**„Muzeum regionu Valašsko, p. o. - zámek Kinských ve Valašském
Meziříčí – vybudování depozitářů a expozic“**

Z m ě n o v ý l i s t

číslo: **ZL č. 4**

„Soubor oceněných změn stavby č. 4.1 až 4.23“

Změna 4.8. Výměna pro nůžkové mříže

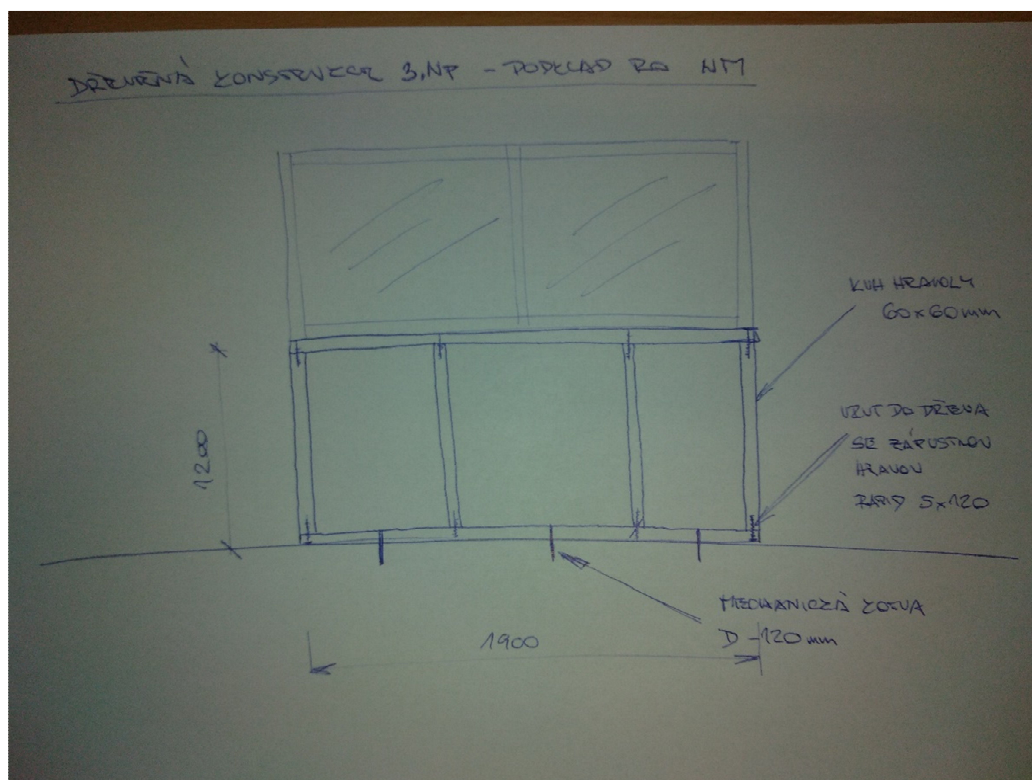
Změna č. 8 Výdřeva pro nůžkové mříže 3.NP

- Na základě upozornění zhotovitele bylo nutné vyřešit podkladní konstrukci pro vynesení okeních nůžkových mříží. Po demontáži ostění bylo zjištěno, že prvky krovu v těchto místech nejsou vhodné, jak ze statického hlediska, tak z pohledu památkové péče, pro ukotvení těžkých nůžkových mříží. Po vyhodnocení bylo dohodnuto, že zhotovitel provede pod okny ve 3.NP dřevěnou rámovou podkladní nosnou konstrukci, která bude zakrytovaná SDK. Pro konstrukci budou použity dřevěné smrkové hranoly KVH pro zajištění tvarové stálosti. Kotveny pomocí ocelových mechanických kotev do betonu a spojovány pomocí konstrukčních vrutů do dřeva, ve stejném systému jako je provedena výdřeva vestavby ve 3.NP.
- Řešeno v zápise z KD č. 50 bod 46.4 ze dne 20. 1. 2021

Změna č. 8 Vydřeva pro nůžkové mříže 3. NP

- Navržená vestavba ve 3.NP tvoří SDK konstrukce Při ostění vikýřů je využita stávající vydřeva nedostačující pro únosnost nůžkových mříží
- Nůžkové mříže tak musí mít podkladní nosnou konstrukci
- Navržen a odsouhlasen technický výkres pro dřevěnou sloupkovou konstrukci
- Provedení dřevěné konstrukce a její kotvení do betonové podlahy
- Obklad SDK a výmalba

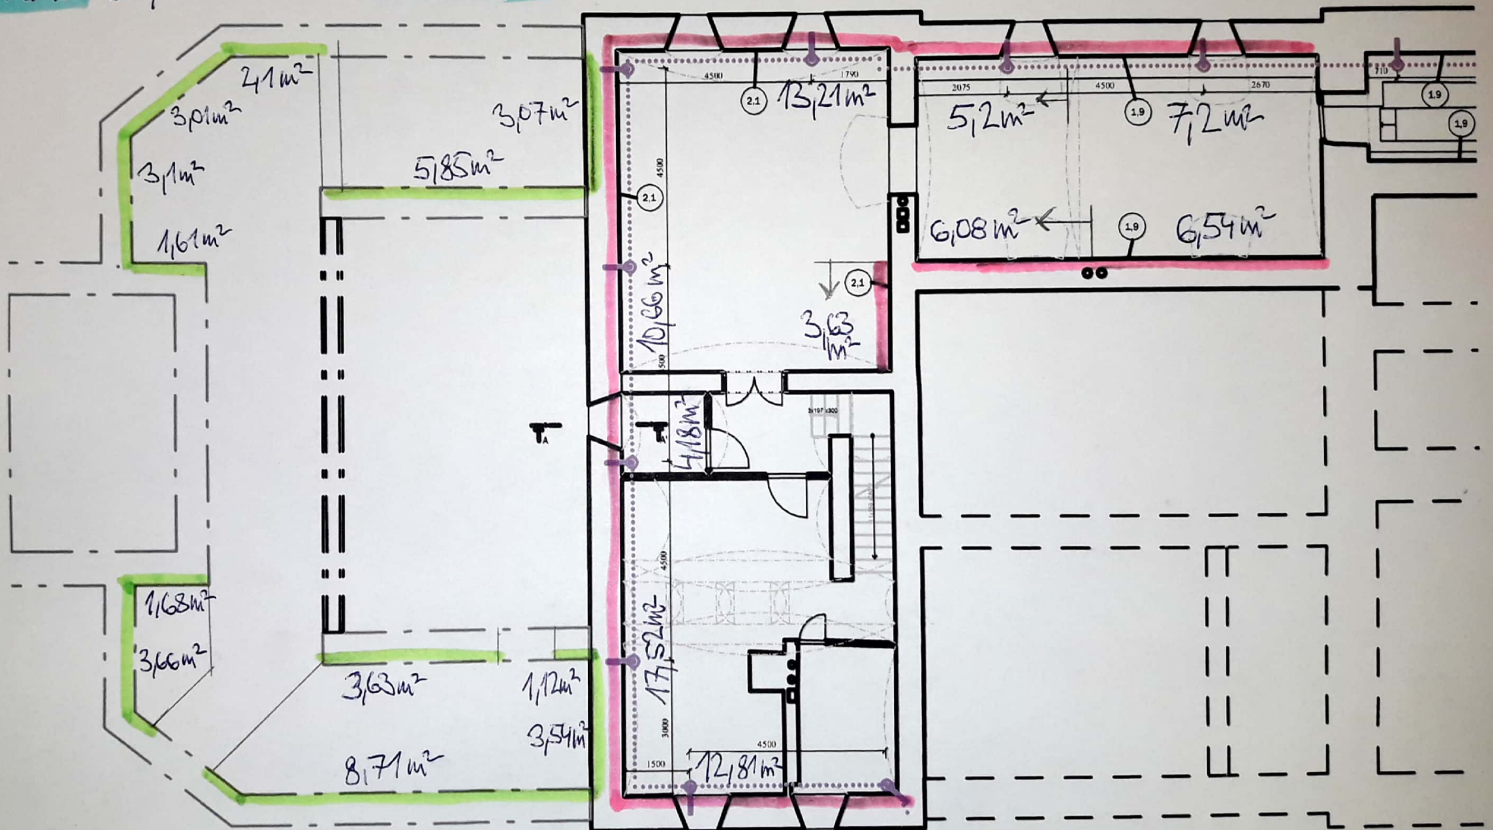
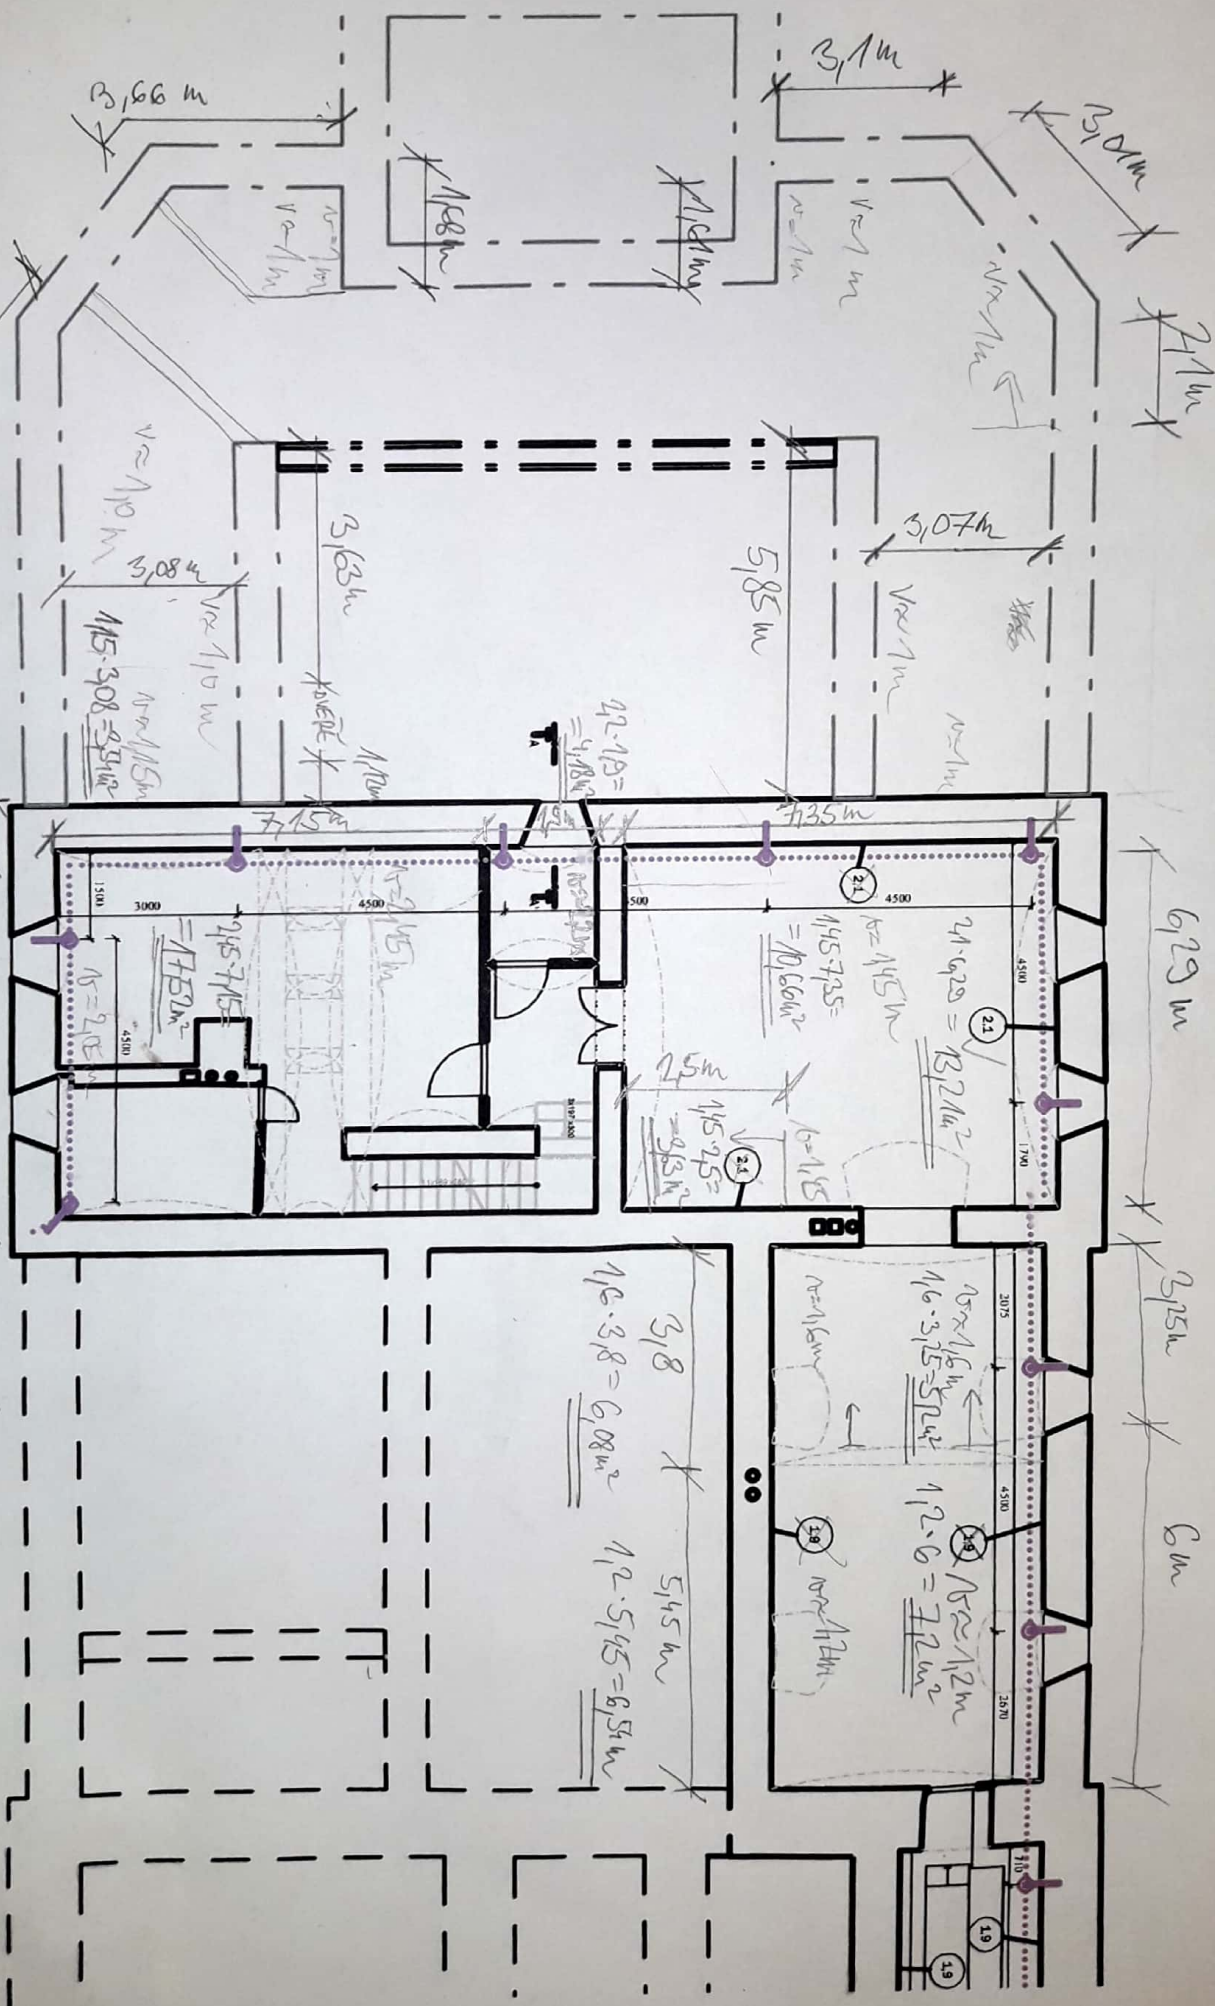
Změna č. 11 Sanační omítky

- Na základě vyhodnocení stavu sklepního režného zdiva v 1. PP byla dohodnuta změna provedení sanačních omítek na stěnách v místnostech č. 008, 009, 010, 013, 014. Omítky měly být provedeny do výšky cca 2m. Částečně se provedení sanačních omítek využilo do jednopodlažní přístavby, kde některé stěny vykazovaly ve spodní části zvýšenou vlhkost.
- V jednopodlažní přístavbě nově provedeny sanační omítky v místnostech 144, 145, 148, 141 do výšky 1m.
- Řešeno v zápise z KD č. 24 bod 24. 4. 2020 ze dne 1. 7. 2020

Změna č. 11 Sanační omítky

- Upraven rozsah provedení sanačních omítek

Mansarda - střešní vazby - nákres

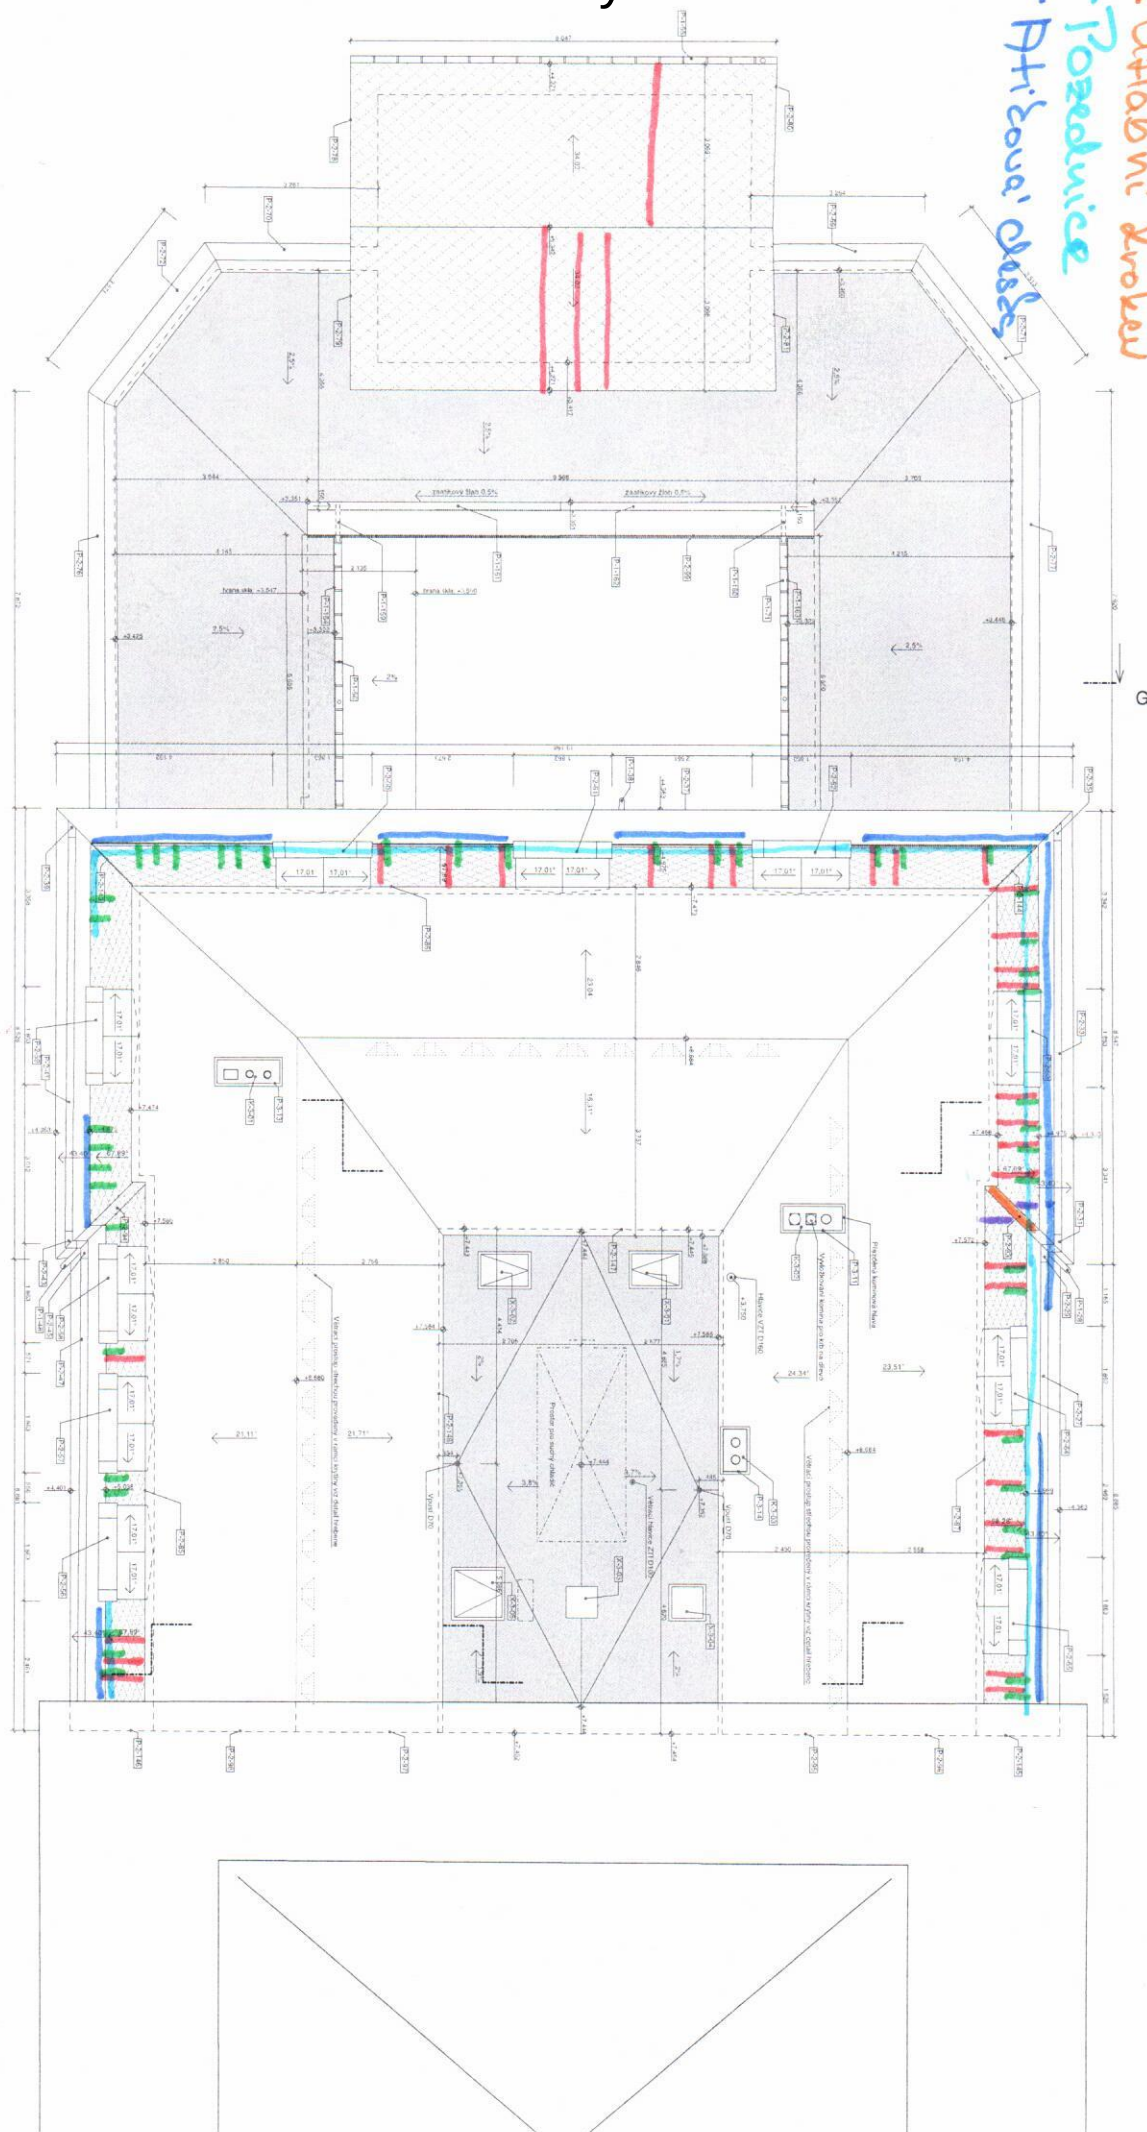
Změna č. 13 Výměna částí střešní vazby na mansardové střeše dvoupodlažní přístavby

- Při provádění realizace rekonstrukce střechy byl vyhodnocen rozsah nutných výměn krovu. Po provedeném průzkumu bylo zjištěno, že množství degradovaných prvků střešní vazby navyšuje oproti předpokladu v PD.
- Postup prací se nezměnil a bude provedena výměna krokví a pozednic včetně ošetření konstrukce proti dřevokazným houbám a plísním
- Řešeno v zápise z KD č. 56 bod 56.12. ze dne 24. 3. 2021

Změna č. 13 Výměna částí střešní vazby na mansardové střeše dvoupodlažní přístavby

- Na základě zjištění skutečného stavu celé dřevěné střešní konstrukce, mimo provedené sondy, byla provedena výměna střešní konstrukce ve větším rozsahu než bylo uvažováno v SoD
- Střešní vazba byla z části vyměněna
